Gemeinde Gelterkinden
Kanton Basel-Landschaft

Zonenplan Siedlung / Zonenplan Landschaft /
Teilzonenplan Siedlung Ortskern / betroffene Quartierplanungen
Mutation "Gewässerraum"

Mitwirkungsbericht

GR-Beschluss: 05. Februar 2024

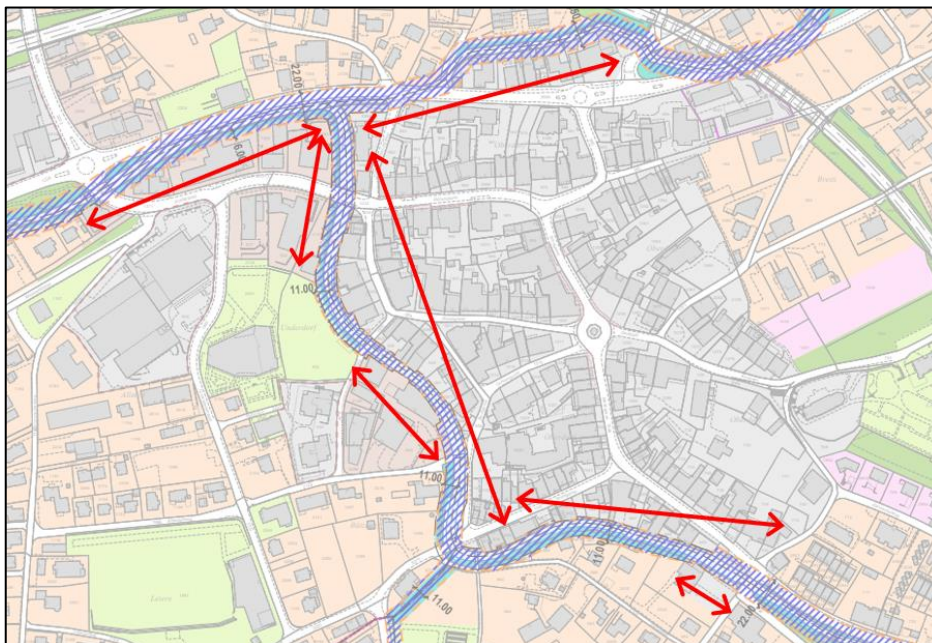
Im eingedolten Abschnitt ist das Ausscheiden eines Gewässerraums zu prüfen. Auch hier besteht zumindest abschnittsweise die Möglichkeit zur Ausdolung.

- Stellenweise sind für die eingedolten Abschnitte des **Chöpfli** überwiegende Interessen vorhanden (Vernetzungspotential, Platzverhältnisse, etc.), weshalb ein Verzicht auf die Gewässerraumdefinition hier nicht möglich ist. Der minimale Gewässerraum von 11 m wird für diese Abschnitte definiert.
- Für das **Rorbächli** wird keine Anpassungen an den Planungsdokumenten vorgenommen.

Bild 2 (mit einem grünen, einem roten Pfeil und 2 schwarzen Pfeilen)

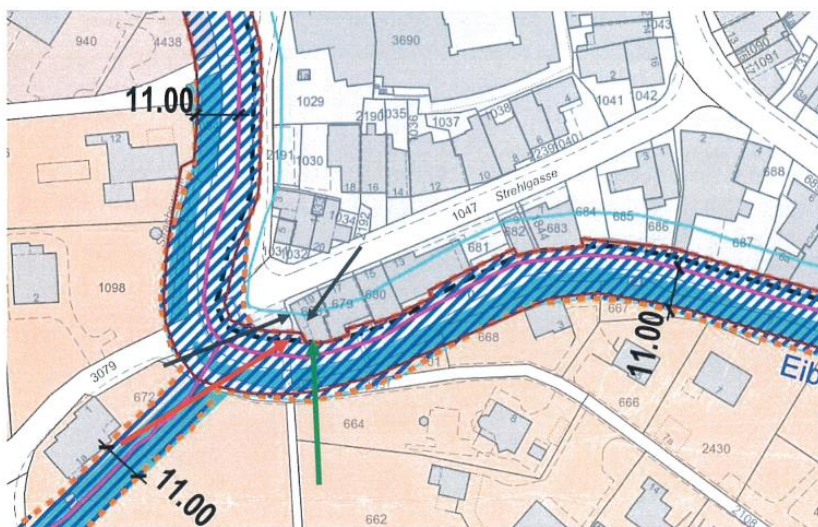
1. Im Planungsbericht nach Abbildung 21 (S. 20) verläuft die Gewässerbaulinie (rote Linie) durch unseren Platz und die abgeschnittene Rabatte bei der Parzelle Nr. 678 (vgl. den Bild gelber Pfeil). Auch auf der anderen Seite auf unserer Parzelle Nr. 2400 (Parkplatz) dasselbe. Da gibt es doch keinen Gewässerraum. Warum wurde dieser über Ufersicherungslinien gelegt?
2. Der Gewässerraum wurde im Bereich des Ortskerns beidseitig reduziert und gemäss den bestehenden Gewässerbaulinien (= rote Linie) angepasst. Bei unserer Parzelle 678 ist der Gewässerraum nicht reduziert, sondern erweitert (vgl. Bild gelber Pfeil). Im Bereich der WG-Zone wird der minimale Gewässerraum definiert (einseitig 11 m ab Gewässerachse). Wie ist dies bei unseren Parzellen Nr. 678 und 2400 zu verstehen und wo sehe ich die Gewässerachse?

Im Planungsbericht nach Abbildung 21 (S. 20), verläuft die Gewässerbaulinie (rote Linie) durch einen Teil des Platzes vor dem Haus unter der Terrasse und die abgeschnittene Rabatte bei der Parzelle Nr. 678 (gelber Pfeil). Die bestehende Gewässerbaulinie wurde ursprünglich nicht korrekt definiert, weil sie nur einen Teil des Hausplatzes unter der Terrasse erfasst (rote Gewässerbaulinie (vgl. Bild 2 ganz unten, grüner Pfeil; ab diesem Pfeil links befindet sich der Hausplatz unter der Terrasse und rechts ab dem Pfeil beginnt erst das Gebäude). Die Terrasse (siehe den Raum zwischen beiden schwarzen Pfeilen) ist fälschlicherweise auf dem GeoView teilweise als Gebäude eingezeichnet. Somit müsste die Gewässerbaulinie entlang der hellblauen Linie (vgl. roter Pfeil, Bild 1 unten) ähnlich wie der restliche Teil unter der Terrasse (grüner Pfeil Bild 1 unten) verlaufen. Ansonsten wird der Hausplatz der Parzelle Nr. 678 wie zuvor erörtert teilweise abgeschnitten. Dieser Teilhausplatz ist auch faktisch abgeschnitten, da er im Jahre 2011 im Rahmen des Hochwasserschutzprojekts von der Gemeinde an den Kanton BL irrtümlich abgetreten wurde. Damals sollte unter der Terrasse das ganze Grundstück an Herrn Ernst Mangold verkauft werden. Dies geschah nicht, da der Gegenstand damals im Vertrag nicht bestimmt wurde. Darum wird demnächst diesbezüglich u.a. einen Teil des Vertrags bei Gericht angefochten.

Im Bereich der Parzelle Nr. 678 kann der Gewässerraum wie im übrigen Ortskern auf die bestehenden Gewässerbaulinien reduziert werden, aufgrund dichter Überbauung (Art. 41a Abs. 4 lit. a GSchV). Diese bestehenden Baulinien wurden mit der Ortskernplanung von 1980 festgelegt und sind rechtskräftig (vgl. aktueller Teilzonenplan Siedlung Ortskern mit RRB Nr. 1313 vom 25. August 2015; siehe nachfolgende Abbildung).

Die Begrenzung des Gewässerraums entspricht auf der Seite der Kernzone exakt den bereits bestehenden Gewässerbaulinien. Würde bei der Gewässerraumdefinition im Bereich von einzelnen Grundstücken davon abgewichen, wäre dies nicht plausibel und das Gleichbehandlungsgebot würde verletzt (Rechtsungleichheit).

Eine Anpassung der Gewässerbaulinie kann nicht Gegenstand der Gewässerraumplanung sein und liegt nicht in der Kompetenz der Gemeinde. Sollte sich die Gewässerbaulinie aufgrund eines separaten Verfahrens und Entscheides ändern, könnte die Gewässerraumfestlegung neu geprüft werden und eine Anpassung vorgenommen werden. Der Gemeinderat kann zum heutigen Zeitpunkt jedoch nur in Rechtskraft erwachsene Gewässerbaulinien bei einer Reduktion des Gewässerraumes berücksichtigen.

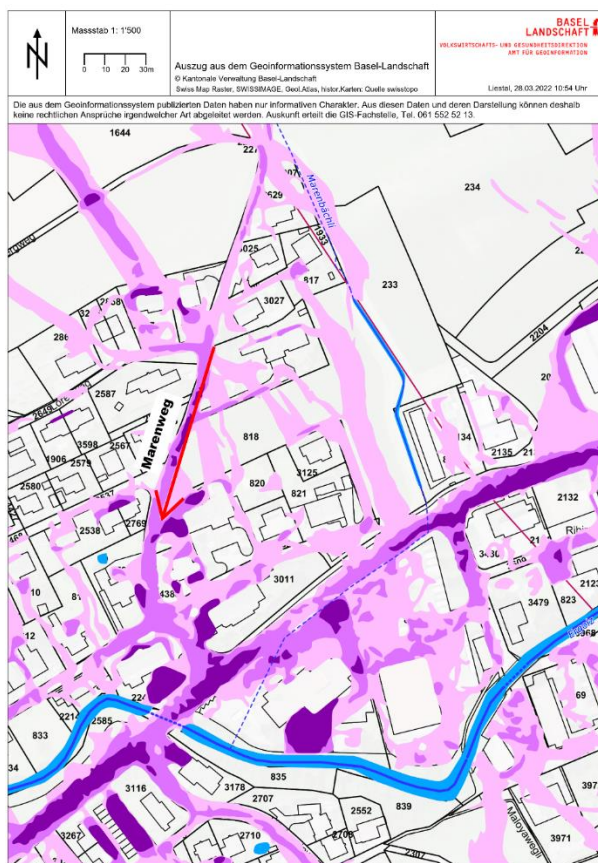
Im Weiteren ist festzuhalten, dass nach dem heftigen Gewitter vom 25. Juni 2016, unser Haus/Keller geflutet wurde. Dies, obwohl wir am Hang wohnen! Das Wasser floss den Marenweg herunter, weil die Kanalisation das Wasser nicht schlucken konnte. Eine Wasserfontäne (der schwere Stahldeckel oberhalb Haus Nr. 13 wurde einfach von der Wassermasse weggedrückt!) schoss aus dem Untergrund. Unsere Kellerschächte wurden massiv geflutet und sogar ein Kellerfenster wurde von den Wassermassen eingedrückt. Die Frage stellt sich, woher das Wasser stammte. Aus den durchnässten Feldern oder eben auch vom eingedolten Marenbächli, welches aber auf Ormalinger Boden liegt, aber gleichzeitig unter dem Marenweg! Unterirdisch kann das Wasser einen anderen Weg nehmen.

Der Gemeinderat dankt für die Mitwirkungseingabe und die Hinweise zum Gefahrenpotential durch Wasser und zur Planungskoordination mit der Nachbargemeinde Ormalingen.

Der Planungsbericht stützt sich bei den Ausführungen zum Hochwasserschutz und zur Revitalisierung auf die Angaben des kantonalen Wasserbaukonzepts. Im Rahmen eines Austauschs mit den zuständigen kantonalen Fachstellen und auch im Rahmen einer Vorabklärung (kantonale Vorprüfung) wurde der Gemeinde zudem mitgeteilt, dass eine Erhöhung der minimalen Gewässerraumbreiten aus wasserbaulicher Sicht nicht notwendig ist.

Dies bedeutet, dass die Mindestanforderungen der kantonalen «Arbeitshilfe Gewässerraum» (ARP) bezüglich Hochwasserschutz mit der minimalen Gewässerraumbreite eingehalten werden können und eine Verbreiterung ist daher nicht nötig. Gemäss GSchV muss die Breite des Gewässerraums mindestens 11 m betragen, wenn die natürliche Breite der Gerinnesohle des Gewässers kleiner als 2 m ist. Dies ist für das Marenbächli zutreffend.

Entsprechend kann die Gemeinde der Bevölkerung mit der Festlegung eines durchgehenden 11 m breiten Gewässerraums für das Marenbächli eine genehmigungsfähige Planung vorlegen.

Bezüglich der Planungskoordination ist festzuhalten, dass jener Teil des minimalen Gewässerraums des Marenbächlis, welcher die Gemeinde Ormalingen betrifft (im Plan orientierend dargestellt), mehrheitlich im Landschaftsgebiet liegt. Gemäss § 12a Abs. 1 und Abs. 2 RBG BL ist dafür der Kanton die zuständige Planungsbehörde. Aussagen zur Planungskoordination werden im Planungsbericht behandelt resp. ergänzt.
